1. AUTO DE FISCALIZAÇÃO: Nº. 25791/2019

5. Identificação
01. Atividade: Dragagem para desassoreamento de corpos d'água 02. Código: E-05-03-7 03. Classe 3 04. Porte M
05. Processo nº. ===== 06. Órgão: SEMAD 07. ☒ Não possui processo
08. ☐ Nome do Fiscalizado: FUNDAÇÃO RENOVA 09. ☐ CPF 10. ☒ CNPJ 25.135.507/0001-83
11. RG. ===== 12. CNH-UF ===== 13. ☐ RGP ☐ Tit. Eleitoral =====
14. Placa do veículo – UF ===== 15. RENAVAM ===== 16. Nº e tipo do documento ambiental =====
17. Nome Fantasia (Pessoa Jurídica): ===== 18. Inscrição Estadual – UF =====
19. Endereço do Fiscalizado - Correspondência: Av. Getúlio Vargas 20. Nº. / KM 671 21. Complemento =====
22. Bairro/Logradouro FUNCIONÁRIOS 23. Município: BELO HORIZONTE 24. UF: MG
25. CEP: 30112-020 26. Cx Postal ===== 27. Fone: ===== 28. E-mail: =====

RELATÓRIO FOTOGRÁFICO - AUTO DE FISCALIZAÇÃO: Nº. 25791/2019

Figura 4: Margens expostas, com início de processos erosivos, indicando o carreamento de rejeitos para o rio. Vistoria do dia 19/02/2019

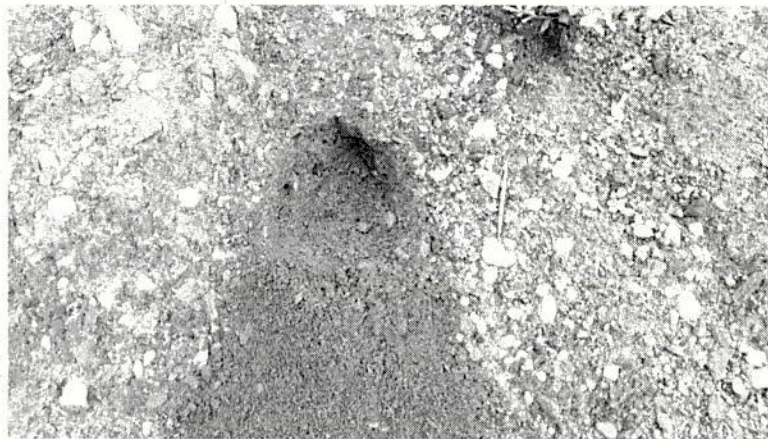
Na vistoria realizada no dia 19/02/2019 foi possível observar vários processos erosivos ativos, principalmente no talude, sendo que a biomanta está sendo ineficiente e o material está sendo carreando novamente para o rio (Figura 4).
